DODATEK č. 8 ke smlouvě o dílo uzavřené dne 17. 12. 2019

2.1. Smluvní strany uzavřely dne 17. 12. 2019 Smlouvu o dílo, jejímž předmětem je zhotovení stavby s názvem „**Výukové centrum zpracování zemědělských produktů II.**“ (dále také jen „**Smlouva**“). Smluvní strany ke Smlouvě rovněž uzavřely dne 18. 8. 2020 dodatek č. 1, dne 2. 11. 2020 dodatek č. 2, dne 11. 2. 2021 dodatek č. 3, dne 28. 5. 2021 dodatek č. 4, dne 31. 8. 2021 dodatek č. 5, dne 22. 10. 2021 dodatek č. 6 a dne 14. 12. 2021 dodatek č. 7.

- 3.2. Rozsah dohodnutých změn je definován obsahem změnových listů č. 32, 59, 66, 75, 84, 90, 91, které jsou nedílnou součástí tohoto dodatku jako jeho příloha č. 1.

$$Q_{ch}=10\text{kW}$$
$$Q_t=5\text{kW}$$
$$Q_{ch} =$$

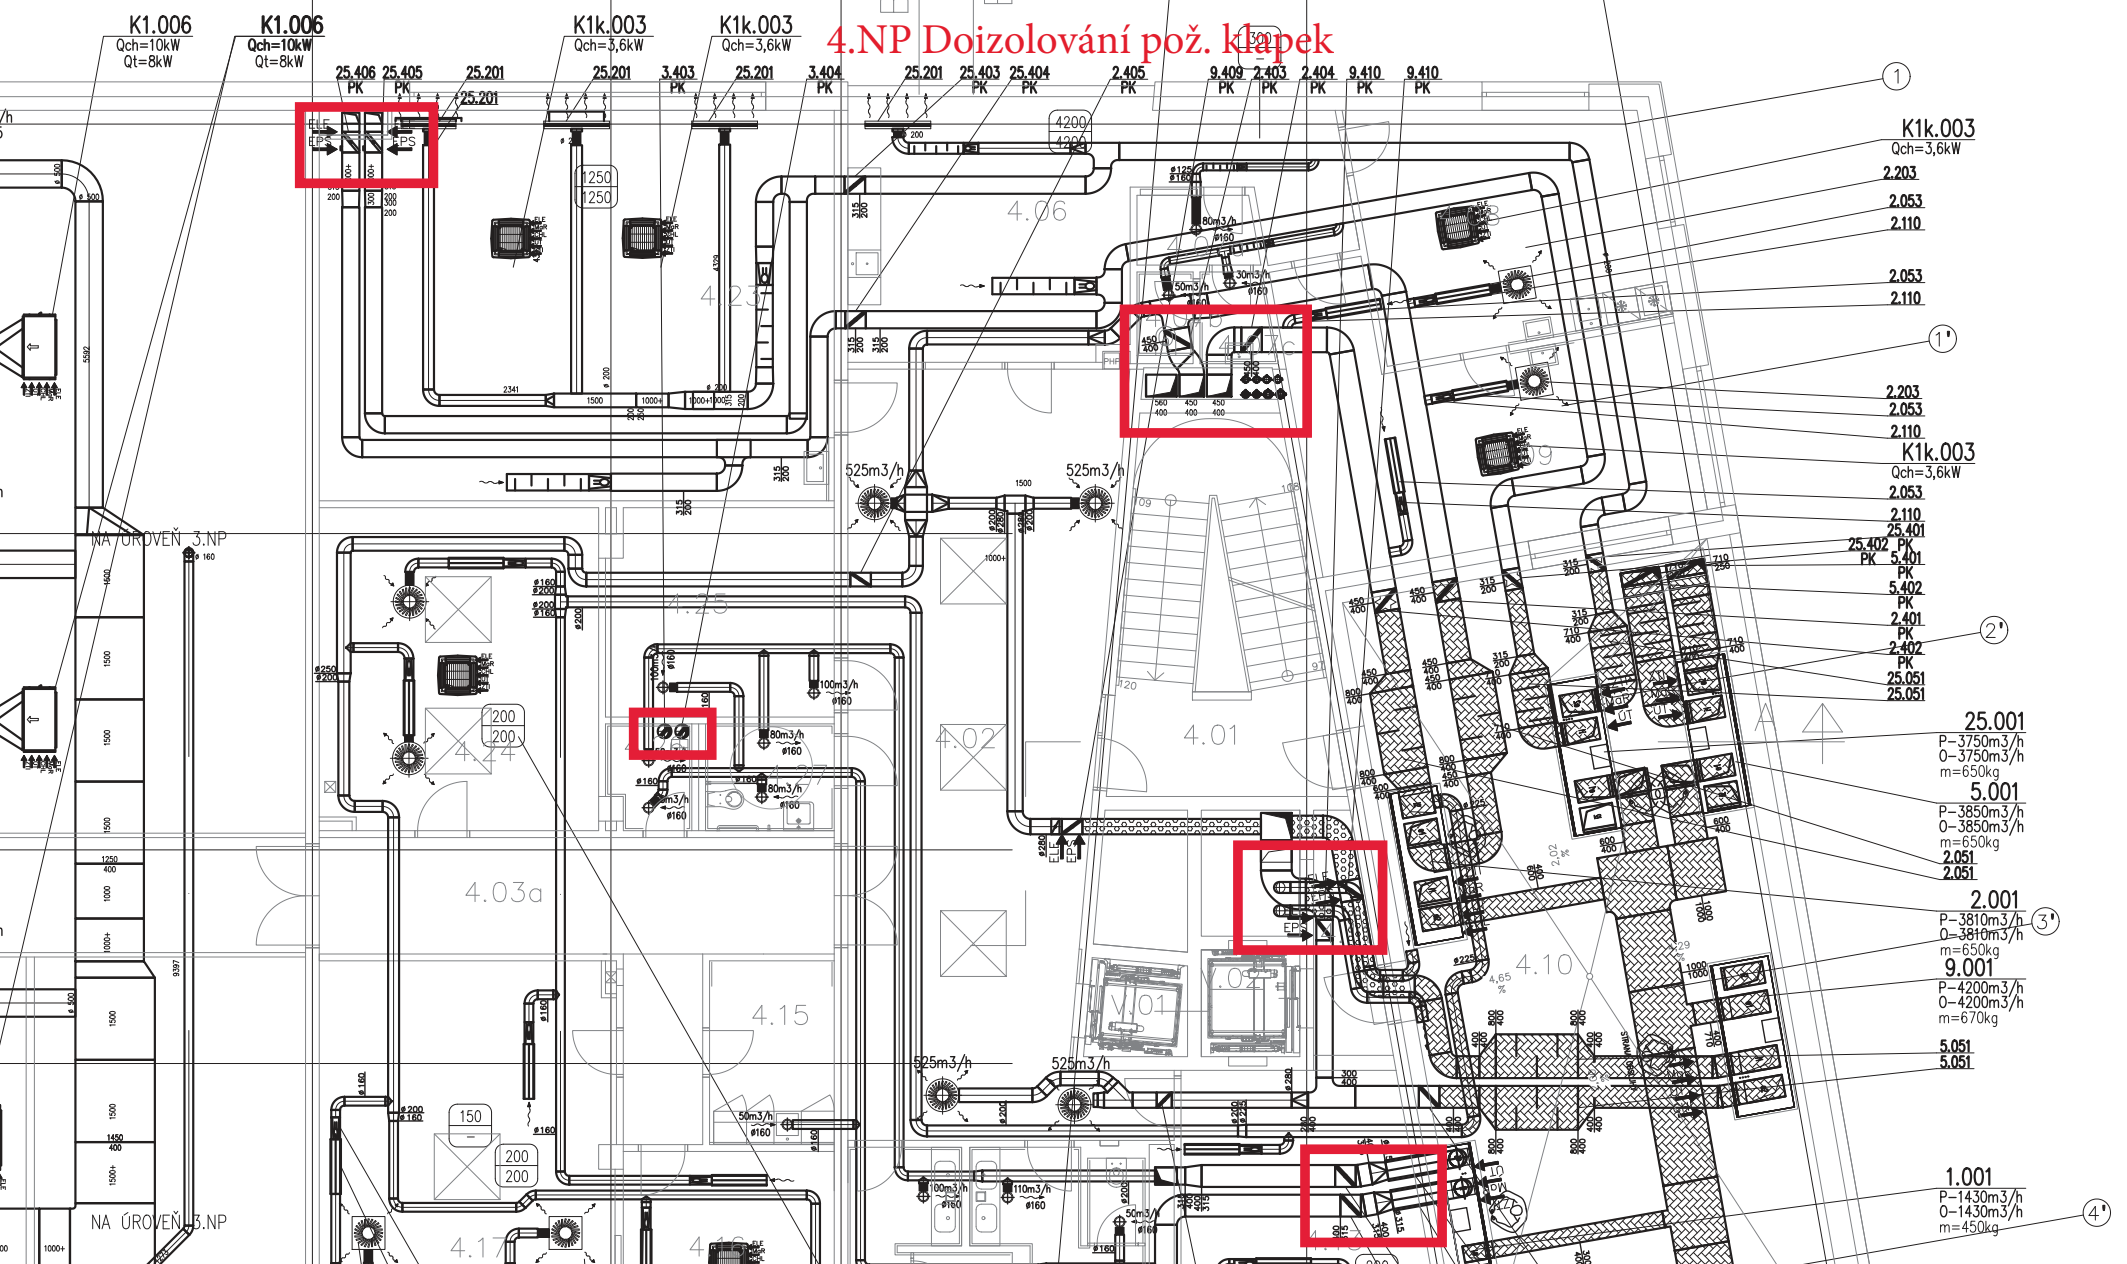
Datum předložení změny:	20.01.2021	ZL č.	075																				
Zhotovitel:	PKS stavby a.s.; Brněnská 126/38, 591 00 Žďár nad Sázavou																						
Objednatel:	Česká zemědělská univerzita v Praze; Kamýcká 129, 165 00 Praha																						
Projektant:	K4 a.s.																						
TDS:	NOSTA-HERTZ spol. s.r.o.																						
Smlouva o Dílo (SoD) č.:	SML/2101/0135/19																						
Ze dne:	17.12.2019																						
Projekt registrační číslo:	CZ.02.2.67/0.0/16_016/0002532																						
Stavba:	Výukové centrum zpracování zemědělských produktů II.																						
Objekt:	SO.01																						
Název změny:	VZT požární izolace klapek																						
Odůvodnění a popis změny a identifikace původce změny: V průběhu instalací rozvodů VZT bylo zjištěno, že izolace navržená k doizolování požárních klapek byla nesprávně vykázána ve smluvním výkazu výměr. K izolování požárních klapek je zároveň nutno použít jinou požární izolaci než je na jiných rozvodech VZT potrubí.

Nové řešení: Nově navržená požární izolace klapek.																							
Původní řešení v PD: Špatně navržené a vykazané izolování požárních klapek.																							
Změna má vliv do následujících profesí (oblast projektové dokumentace) Technika prostředí staveb																							
Dílčí cenový dopad <table border="1"> <thead> <tr> <th></th> <th>MJ</th> <th>Výměra</th> <th>Jedn. cena Kč (bez DPH)</th> <th>Cena Kč (bez DPH)</th> </tr> </thead> <tbody> <tr> <td>Odpočet:</td> <td>kpl</td> <td>1</td> <td>0,00</td> <td>0,00</td> </tr> <tr> <td>Přípočet:</td> <td>kpl</td> <td>1</td> <td>109 528,65</td> <td>109 528,65</td> </tr> <tr> <td>viz přiložený položkový rozpočet o počtu 2 stran</td> <td colspan="2">celkem</td> <td></td> <td>109 528,65 Kč</td> </tr> </tbody> </table>					MJ	Výměra	Jedn. cena Kč (bez DPH)	Cena Kč (bez DPH)	Odpočet:	kpl	1	0,00	0,00	Přípočet:	kpl	1	109 528,65	109 528,65	viz přiložený položkový rozpočet o počtu 2 stran	celkem			109 528,65 Kč

Položka		Text	Množství	MJ	MJ/cena	Celkem
		VZT požární izolace klapek				
	R	Doizolování požárních klapek Ultimate 80 mm	66	m2	1 635,00	107 910,00 Kč
		1PP - 2ks	9			
		1NP - 2ks	8			
		2NP - 8ks	19			
		3NP - 7ks	11			
		4NP - 12ks	19			
		VRN				
		Ostatní náklady (% z Smluvního SoD ; vyhotovení změnového listu, úprava projektové dokumentace, přesuny hmot.....)	0,02	%	107 910,00	1 618,65 Kč
	Pozn.					
Odbytová cena bez DPH:						109 528,65 Kč

Změnový list č.84

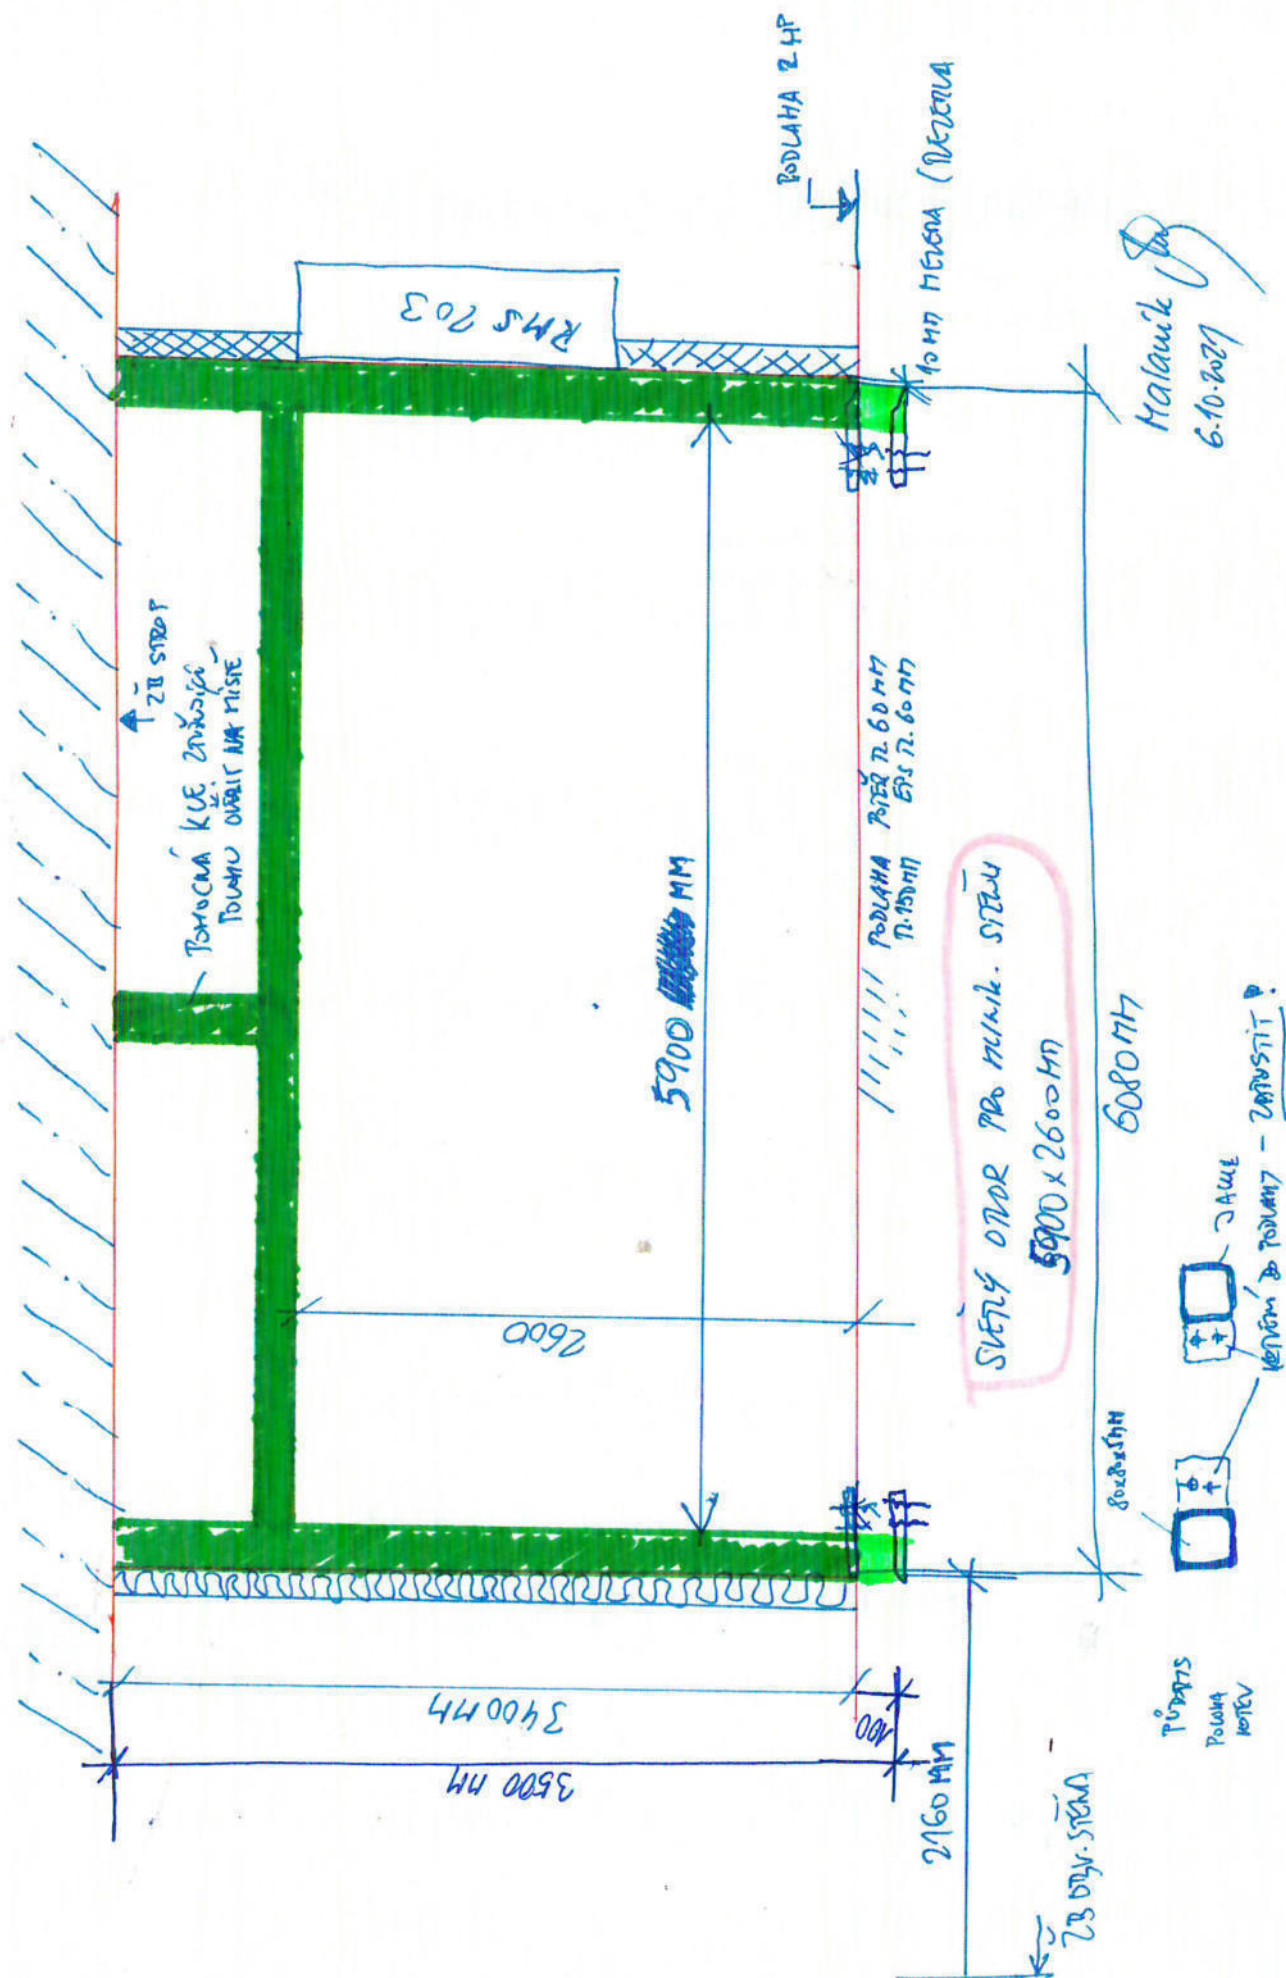
Datum předložení změny:	03.01.2022	ZL č.	084																				
Zhotovitel:	PKS stavby a.s.; Brněnská 126/38, 591 00 Žďár nad Sázavou																						
Objednatel:	Česká zemědělská univerzita v Praze; Kamýcká 129, 165 00 Praha																						
Projektant:	K4 a.s.																						
TDS:	NOSTA-HERTZ spol. s.r.o.																						
Smlouva o Dílo (SoD) č.:	SML/2101/0135/19																						
Ze dne:	17.12.2019																						
Projekt registrační číslo:	CZ.02.2.67/0.0/16_016/0002532																						
Stavba:	Výukové centrum zpracování zemědělských produktů II.																						
Objekt:	SO.01																						
Název změny:	Zámečnické kce - kotvení komínu, kce pro AL stěnu minipivovar																						
Odůvodnění a popis změny a identifikace původce změny: Na základě konzultace s investorem byly doplněny zámečnické konstrukce pro ukotvení komínu na střeše objektu So.01 pro technologii pekárny. Dále byla ještě doplněna ocelová konstrukce pro hliníkovou prosklenou stěnu do minipivovaru, aby byla zajištěna lepší stabilita kotvení příčky.

Nové řešení: Zámečnická konstrukce pro ukotvení komínu na střeše objektu SO.01 pro technologii pekárny a hlíkové stěny v minipivovaru.																							
Původní řešení v PD: Nebylo řešeno																							
Změna má vliv do následujících profesí (oblast projektové dokumentace) ASŘ																							
Dílčí cenový dopad <table border="1"> <thead> <tr> <th></th><th>MJ</th><th>Výměra</th><th>Jedn. cena Kč (bez DPH)</th><th>Cena Kč (bez DPH)</th></tr> </thead> <tbody> <tr> <td>Odpočet:</td><td>kpl</td><td>1</td><td>0,00</td><td>0,00</td></tr> <tr> <td>Přípočet:</td><td>kpl</td><td>1</td><td>56 376,01</td><td>56 376,01</td></tr> <tr> <td>viz příložený položkový rozpočet o počtu 1 stran</td><td colspan="2">celkem</td><td></td><td>56 376,01 Kč</td></tr> </tbody> </table>					MJ	Výměra	Jedn. cena Kč (bez DPH)	Cena Kč (bez DPH)	Odpočet:	kpl	1	0,00	0,00	Přípočet:	kpl	1	56 376,01	56 376,01	viz příložený položkový rozpočet o počtu 1 stran	celkem			56 376,01 Kč

KOTEVNÍ PRVKY PRO KÓMIN MUŠÍ BÝT DOPLNĚNY DLE POŽADAVKU DODAVATELE KÓMINU, PŘEDPOKLÁDÁ SE NAVAŘENÍ KOTEVNÍCH DESEK VE TVARU "T" V POŽADOVANÝCH VÝŠKÁCH

Snižení anemostatů do 3.NP

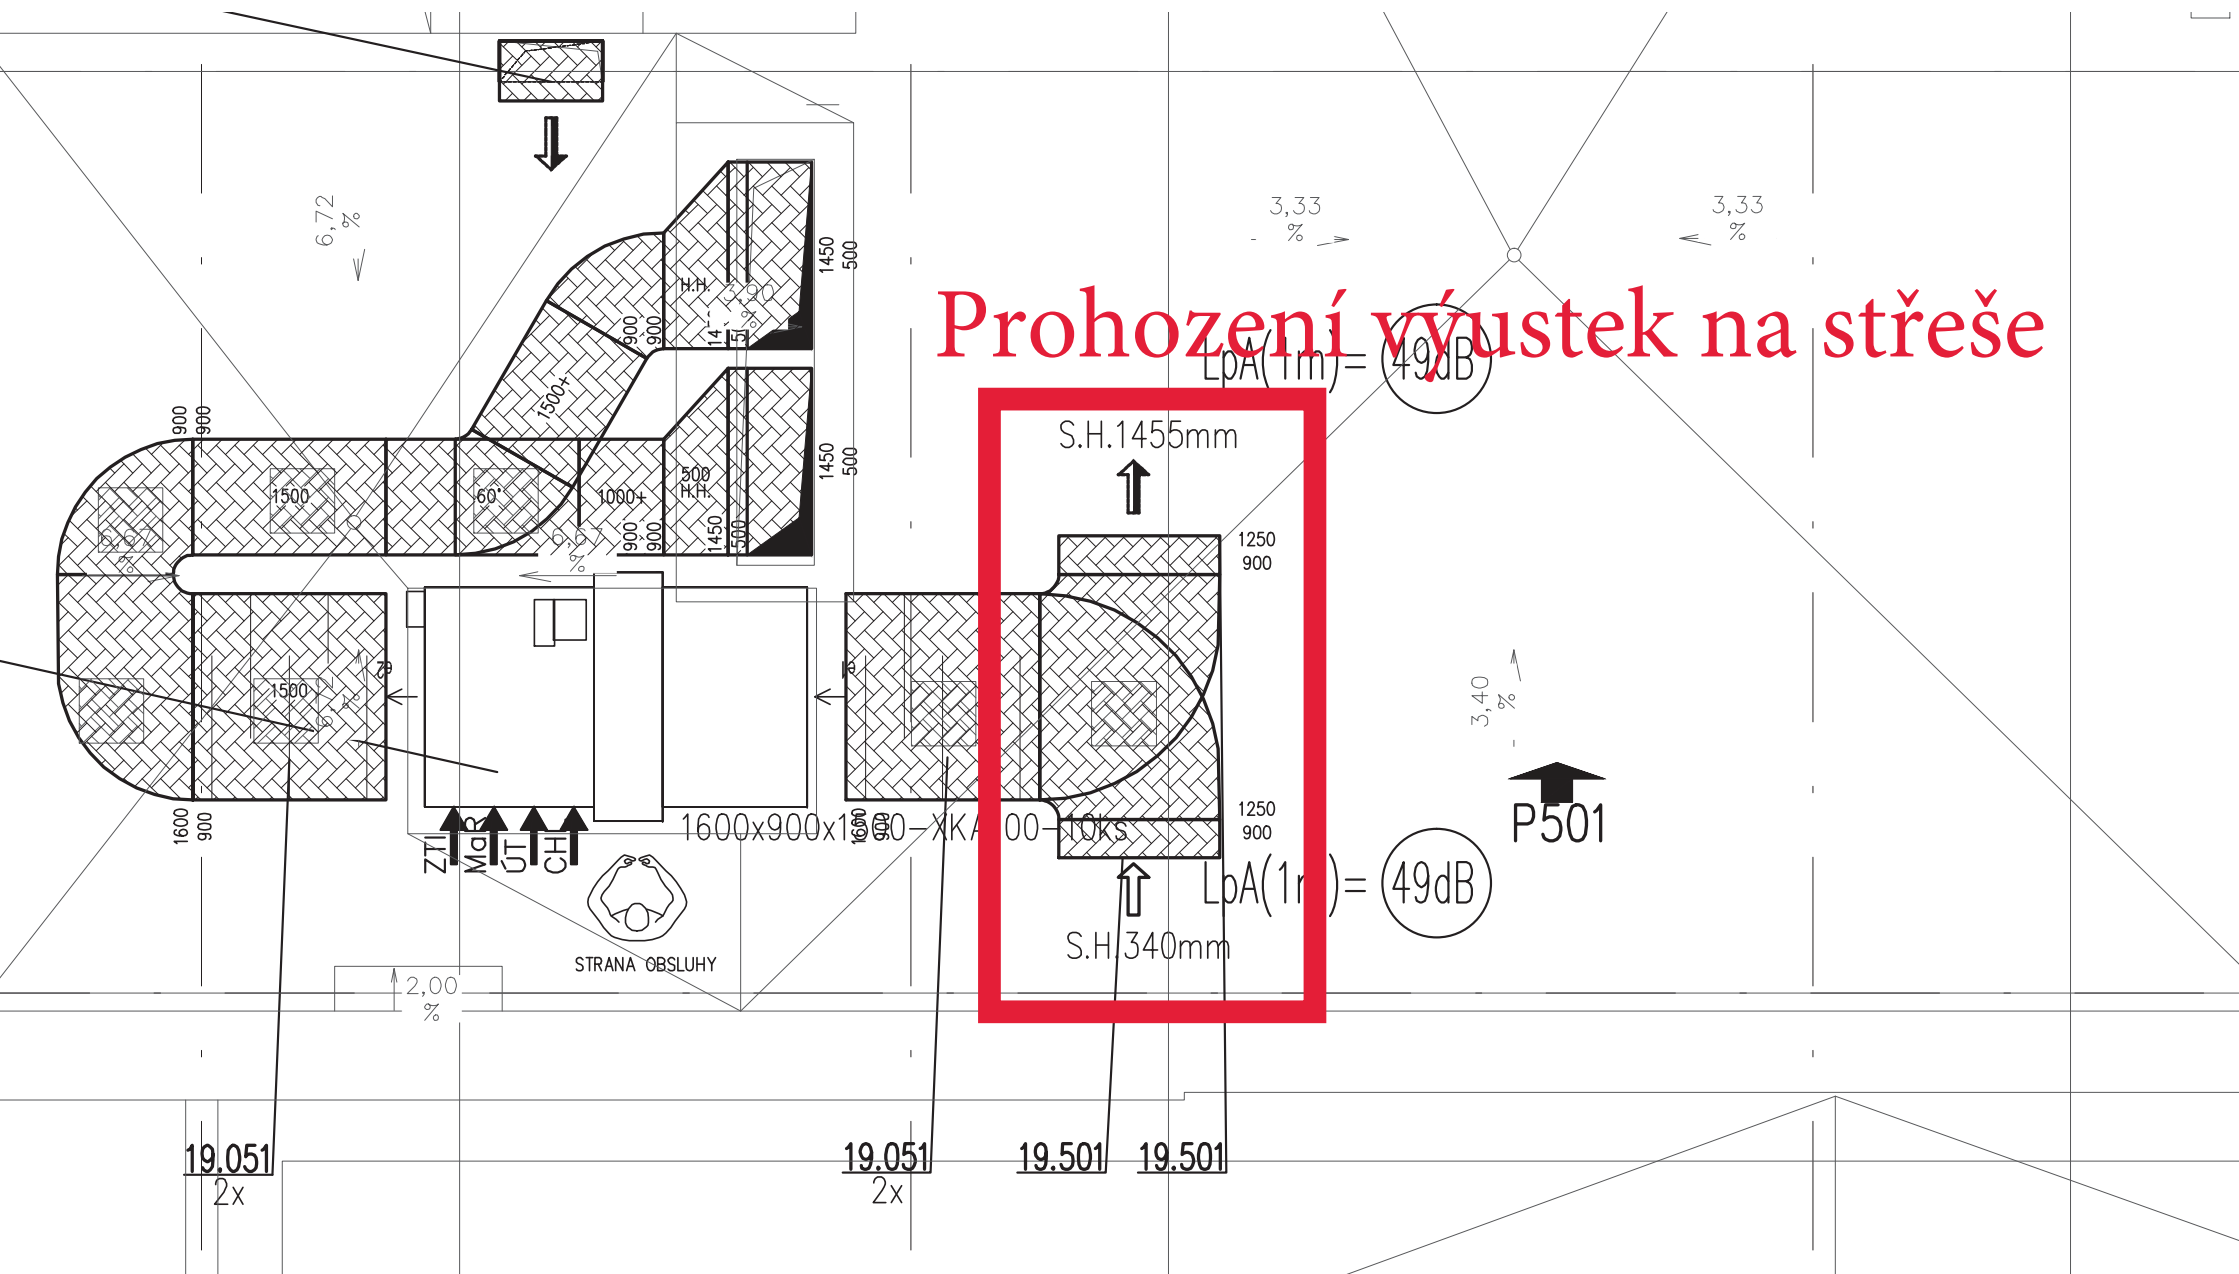
- Přehození koncových kolen na střeše 4.NP - VZT č.19
- Snížení polohy anemostatů v pekárně - technologie m.č.3.25a
- Přeložka potrubí v pekárně z 3.np do 4.np - m.č.3.25a
- Doplnění anemostatu - m.č. 3.06
- Doplnění požární izolace 2.NP chodba m.č.2.04a
- Změna podhledu 2.NP - degustace m.č. 2.15a - posun výustkových šterbin
- Doplnění VZT - technologie masa - 1.NP
- Doplnění VZT - Strojovny 1.PP

Doplnění, oprava nebo úprava VZT potrubí dle požadavku INV.
